Bureau
d'audiences
publiques sur
l'environnement

Rapport 176

Projet d'aménagement d'un barrage à la décharge du lac Sergent

Rapport d'enquête et d'audience publique

Figure 4 Courbe de capacité d'évacuation de l'orifice entre les poutrelles

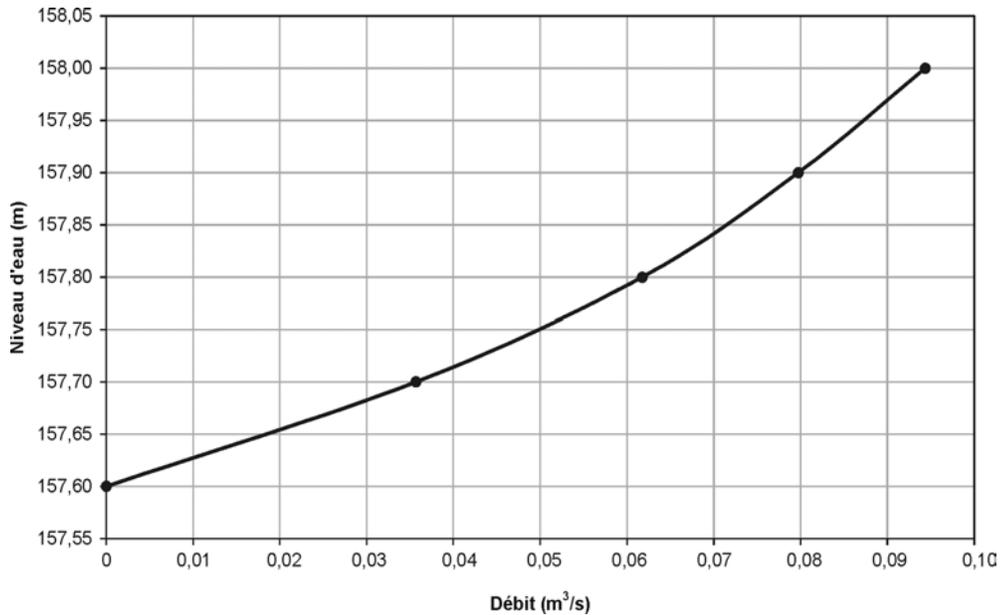
Ainsi, pour conserver le rehaussement souhaité, il faut que l'écoulement à la décharge équivalle ou excède la capacité d'évacuation de l'orifice. En cas contraire, le niveau plancher de 158,0 m ne pourrait être maintenu. Comme le montre la courbe de capacité d'évacuation de l'orifice, avec un débit inférieur à 62 l/s, le niveau du lac pourrait même s'abaisser sous son seuil actuel à 157,8 m et atteindre éventuellement 157,6 m si l'écoulement en venait à se tarir (figure 4).

- ◆ *La commission constate que, si le débit estival à la décharge du lac Sergent s'avérait inférieur à la capacité d'évacuation de l'orifice aménagé entre les poutrelles, le niveau du lac pourrait s'abaisser sous son niveau plancher de gestion estivale et avoir alors un effet inverse à celui recherché. Elle souligne que, dans un tel cas, compte tenu de la position de l'orifice et du rabaissement du seuil de la décharge, le niveau pourrait théoriquement descendre sous les plus bas niveaux observés jusqu'à présent.*

- ◆ *La commission constate que la connaissance des débits d'étiage naturels du lac Sergent est trop fragmentaire pour déterminer si l'orifice proposé permettrait de conserver en tout temps des débits adéquats en aval du barrage, et pour évaluer l'efficacité du barrage à maintenir le lac au niveau plancher estival souhaité.*

Figure 5 Comparaison des courbes de remous entre le lac et le barrage

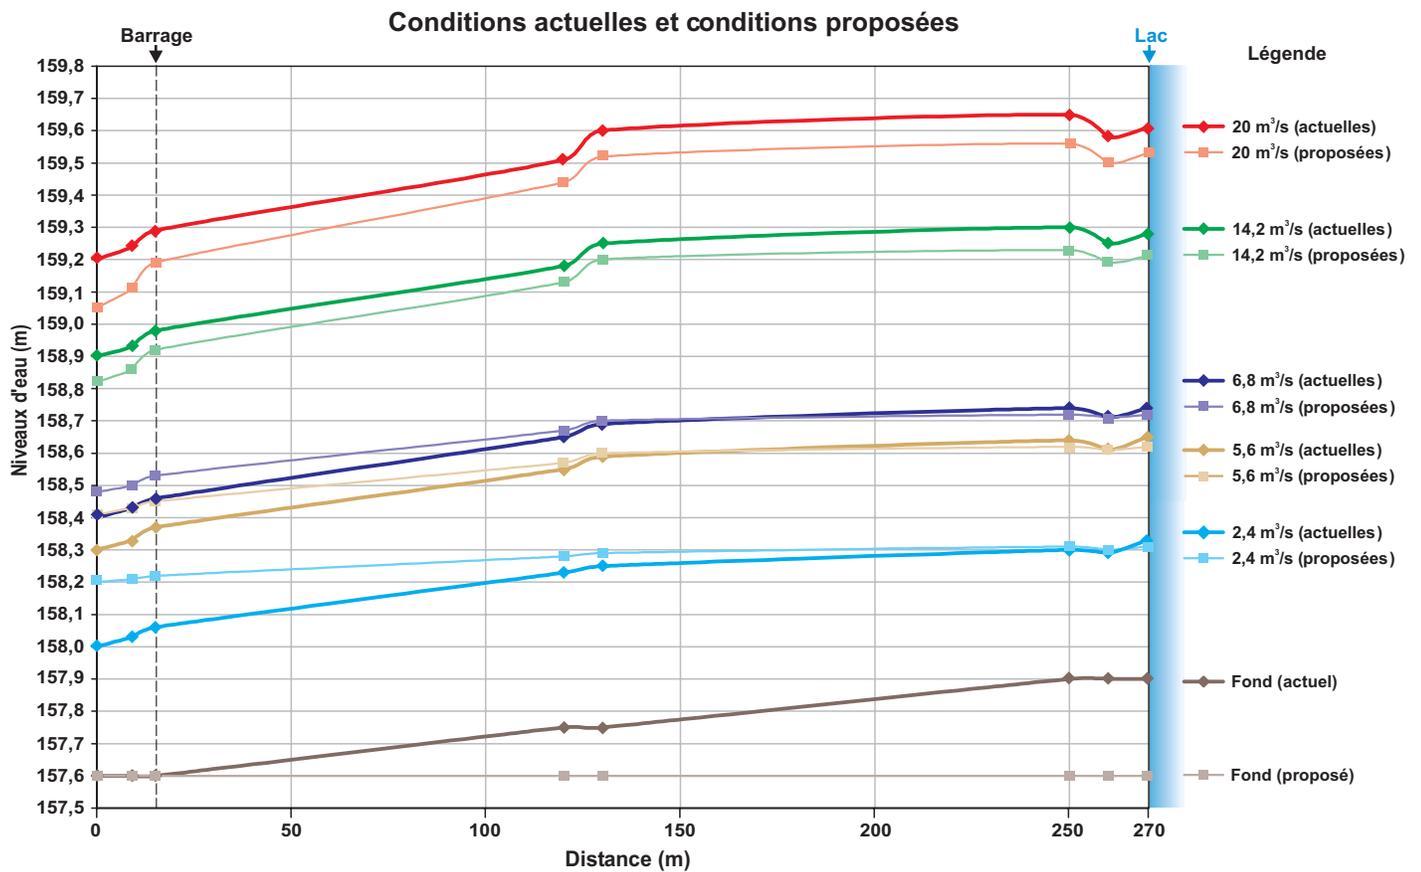
Le Centre d'expertise hydrique du Québec a émis des réserves quant à la validité des simulations hydrauliques effectuées par le promoteur. Il souligne que leur précision dépend surtout de la qualité de la représentation du lit du cours d'eau, des conditions d'écoulement définies à l'extrémité aval du tronçon de même que du calibrage. Il signale également que le modèle de simulation employé est très sensible au choix des coefficients de rugosité (coefficients de Manning) attribués aux surfaces d'écoulement. Il considère que la représentation simplifiée et approximative du lit de la décharge utilisée dans ces simulations soulève le doute quant à la précision des résultats et que, en l'absence de données de calibrage, il s'avère difficile de vérifier la qualité des courbes de remous présentées (document déposé DQ5.1, p. 2-3).

À l'examen de l'information fournie sur le ruisseau de la décharge, sur le projet et sur les paramètres de simulation, la commission a relevé plusieurs divergences entre la configuration du chenal de la décharge et sa représentation simplifiée ayant servi aux calculs hydrauliques (tableau 2). Toutes ces imprécisions et simplifications contribuent à réduire la fiabilité des résultats. Par exemple, le calcul qui présume que le lit est creusé sur toute sa largeur plutôt que dragué sur 3 m de largeur surestime le volume de dragage et la profondeur moyenne du chenal d'écoulement. De même, la présence du barrage qui restreint la largeur d'écoulement à 2,40 m sous la cote 158,05 m n'est pas prise en compte puisque les largeurs des sections restent les mêmes avant et après le projet.

Figure 6 Relation niveau-débit au lac Sergent établie par les courbes de remous

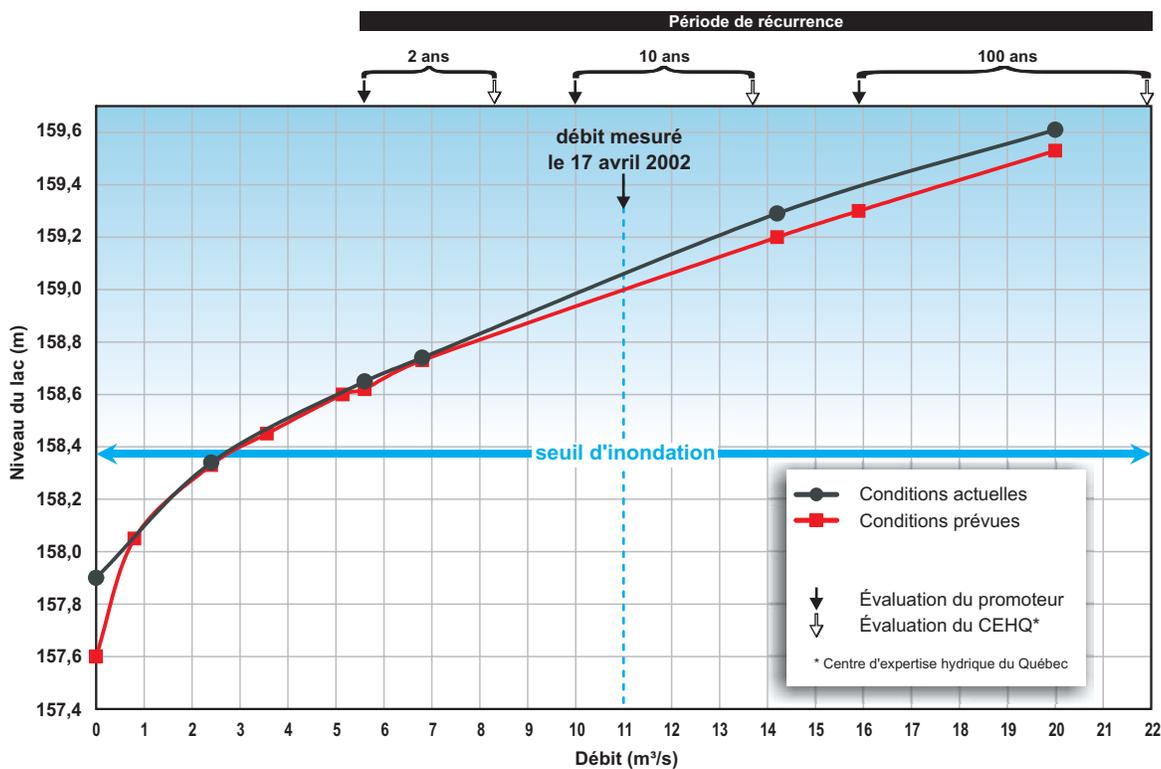
En colligeant les niveaux simulés à l'extrémité amont des courbes de remous, la commission a pu tracer les courbes de relation niveau-débit du lac en situation actuelle et après le dragage de la décharge. Ces courbes illustrent bien la relation printanière entre le débit sortant et le niveau du lac que révèlent les simulations hydrauliques du promoteur (figure 6) (documents déposés DA6, p. 2 et PR5.1, annexe 6).
